总图调整对比

桥巩水电站辅助配套用房设计服务项目总平面布置图

桥巩水电站辅助配套用房设计服务项目（调整）总平面布置图

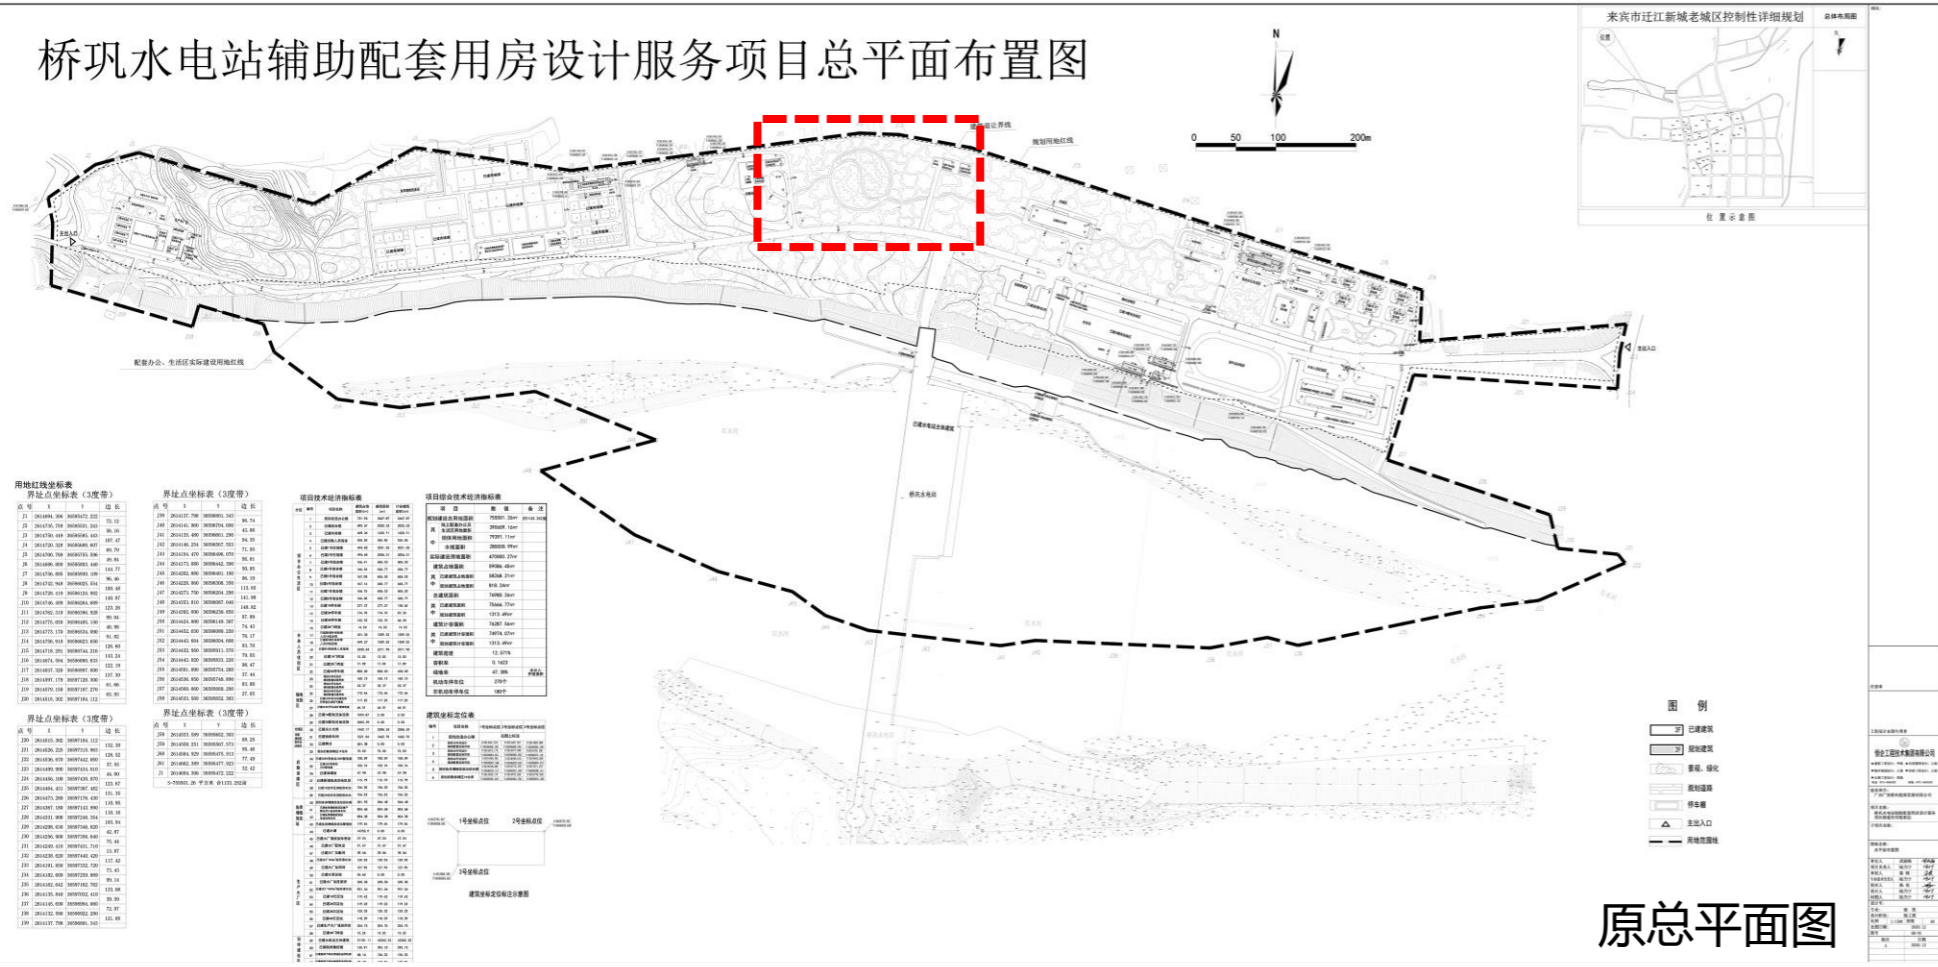
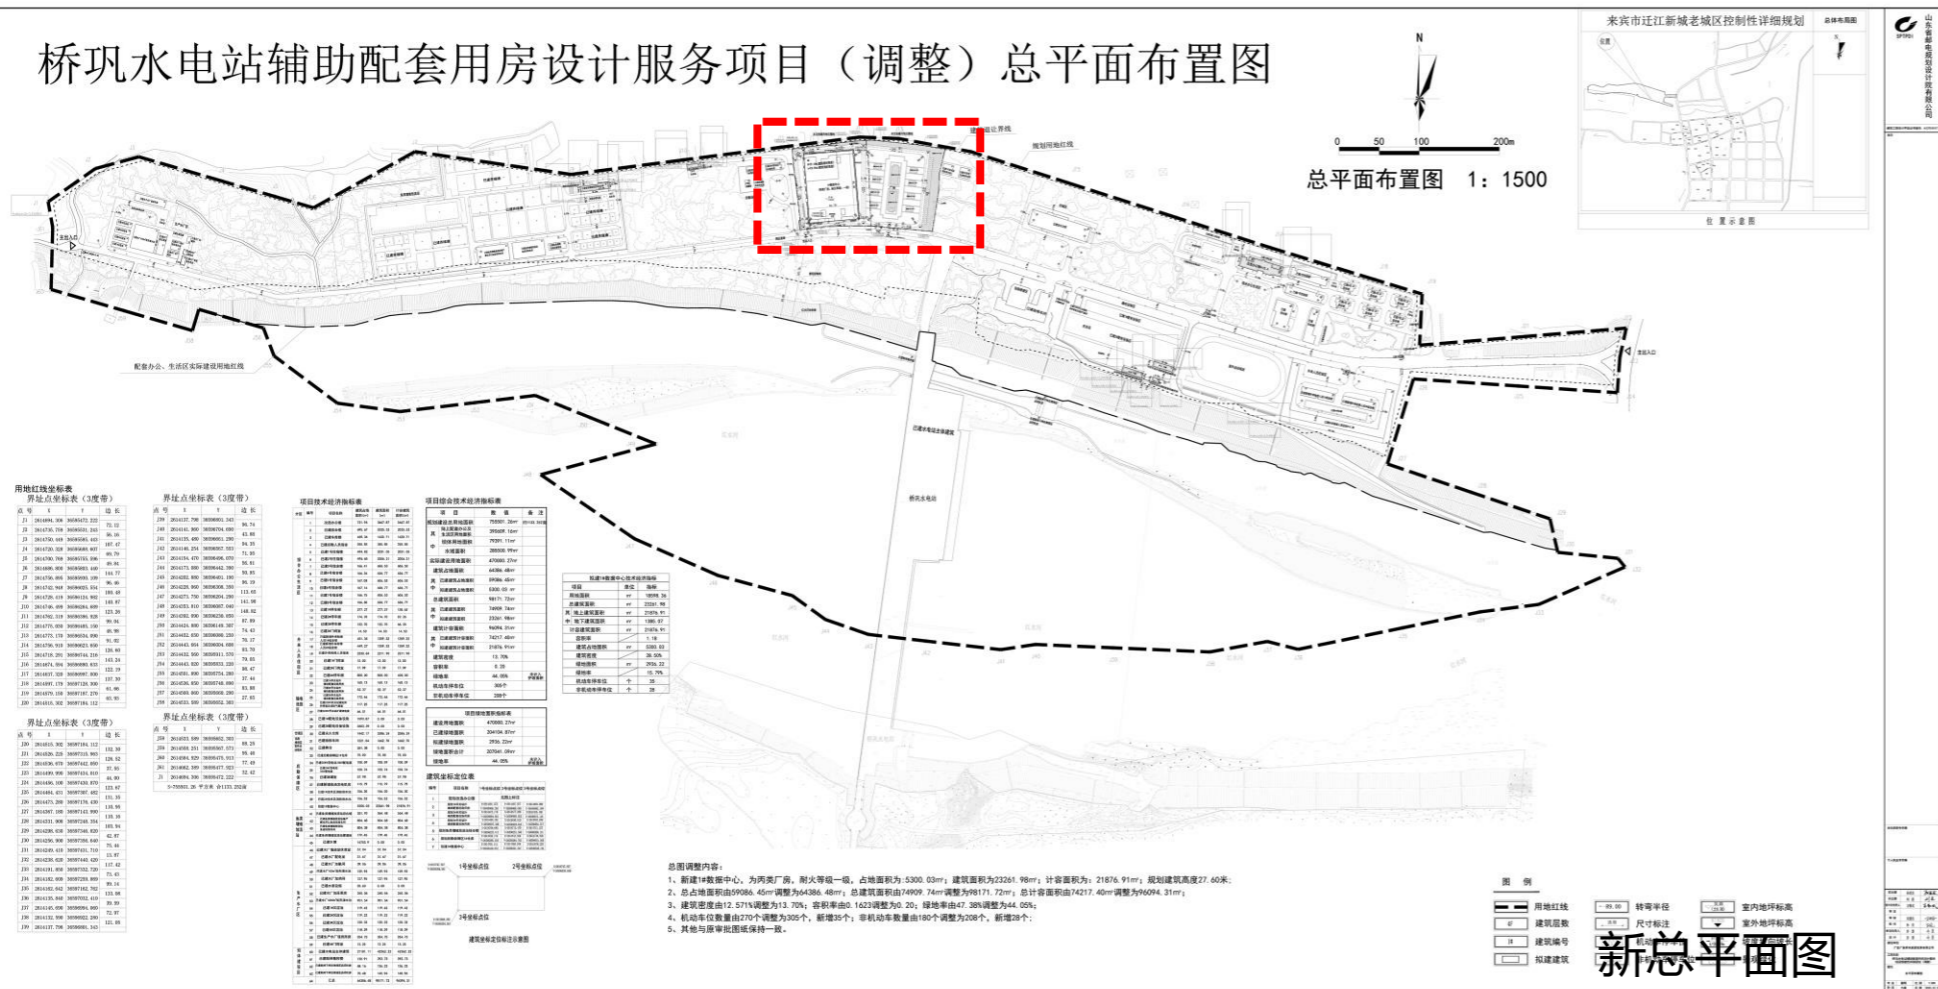
总图调整内容：
 1、新建1#数据中心，为丙类厂房，耐火等级一级，占地面积为5300.03m²；建筑面积为23261.98m²；计容面积为：21876.91m²；规划建筑高度27.60米；
 2、总占地面积由59086.45m²调整为64386.48m²；总建筑面积由74909.74m²调整为98171.72m²；总计容面积由74217.40m²调整为96094.31m²；
 3、建筑密度由12.571%调整为13.70%；容积率由0.1623调整为0.20；绿地率由47.38%调整为44.05%；
 4、机动车位数量由270个调整为305个，新增35个；非机动车数量由180个调整为208个，新增28个；
 5、其他与原审批图纸保持一致。
